Mission régionale d'autorité environnementale  
Île-de-France

**Avis en date du 21 janvier 2020**  
**de la Mission régionale d'autorité environnementale d'Île-de-France**  
**sur le projet immobilier Rue de la Déviation à Bobigny (Seine-Saint-Denis)**

Fig 4 : Plan masse du projet – source : étude d'impact (p.160)

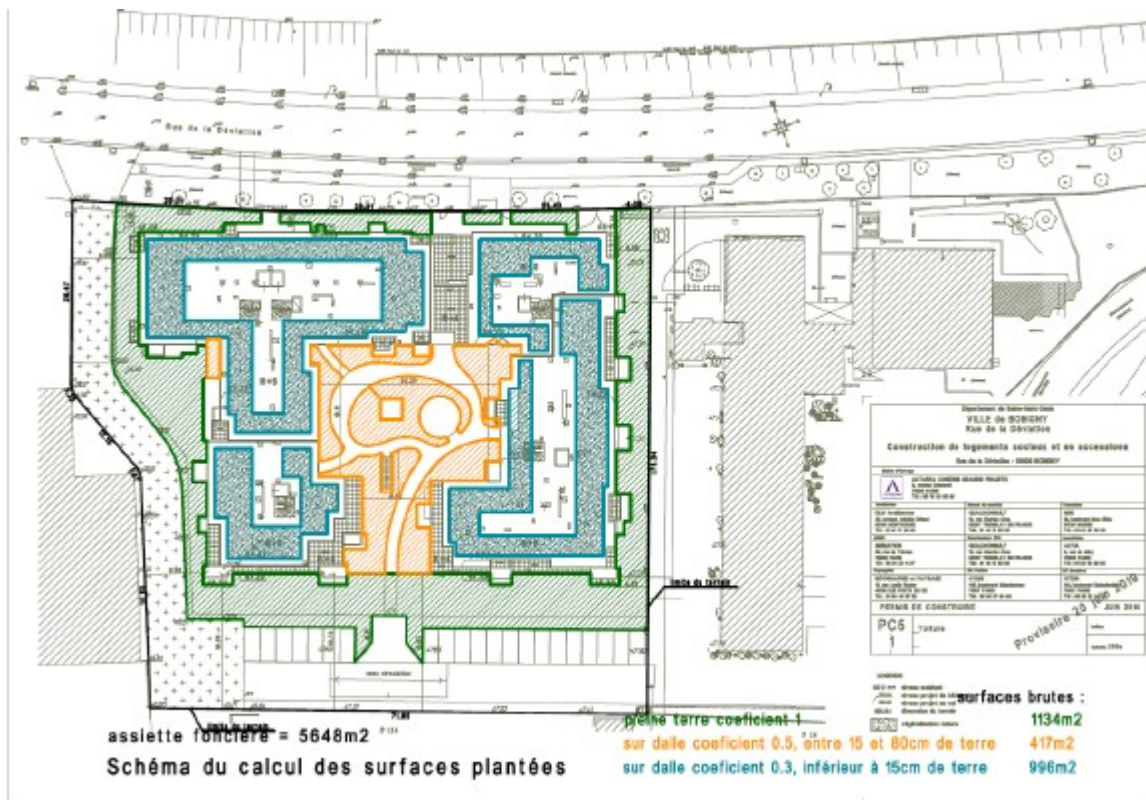
La MRAe note que le paysage du quartier est actuellement marqué par les activités industrielles avec la présence tout autour du projet de bâtiments d'activités. Le plan masse présenté en page 195 doit être complété par des vues sur l'environnement du projet et par une analyse de ses liens fonctionnels, actuels et futurs (perspectives du PLU) avec les parcelles voisines et les quartiers à proximité.
